SI 2127

# SERVICE INFORMATION

## KABEL ADAPTACYJNY 4.07360.53.0

### ZASTĄPIENIE POPRZEDNICH WERSJI AKTUALNYMI CZUJNIKAMI PRZECIWCISNIENIA SPALIN

Kabel adaptacyjny z akcesoriami (nr art. 4.07360.53.0)

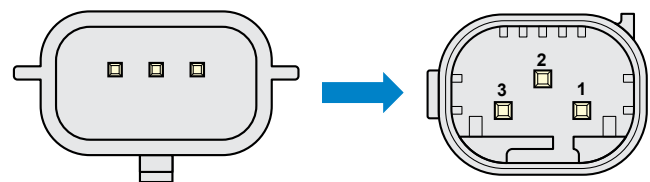
Czujnik przeciwcisnienia spalin o nr. ref. 22 36 517 19R nie jest już dostępny. Czujnik ten był stosowany w silnikach Renault. Niektóre z tych silników były również montowane w samochodach Mercedes-Benz, Nissan i Dacia (patrz tabela na odwrocie). Czujnik przeciwcisnienia spalin został zastąpiony po stronie OE czujnikiem z innym wtykiem przyłączeniowym. Jeżeli niedostępny już, stary czujnik ulegnie awarii, pierwotny wtyk musi zostać usunięty i zastąpiony odpowiednim wtykiem.

Aby ułatwić wymianę, firma Motorservice oferuje kabel adaptacyjny 4.07360.53.0. Dzięki temu można łatwo zastąpić niedostępny już czujnik przeciwcisnienia spalin pasującym modelem 7.12061.00.0 firmy Pierburg.

**ZAKRES DOSTAWY KABEL ADAPTACYJNEGO 4.07360.53.0**

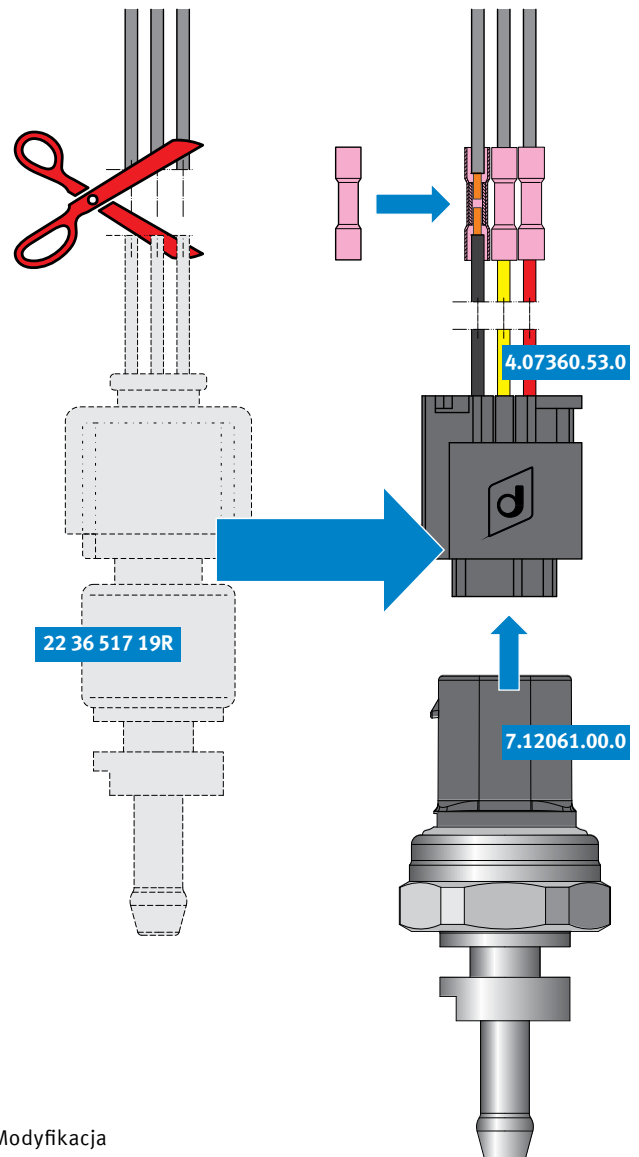
- Odciąć stary czujnik 223651719R blisko oryginalnego wtyku.
- Podłączyć kabel adaptacyjny 4.07360.53.0, używając łączników termokurczliwych. Zwrócić uwagę na przyporządkowanie styków.

- 01 Uziemienie (czerwone)
- 02 Wyjście sygnału (żółte)
- 03 Napięcie zasilania (czarne)
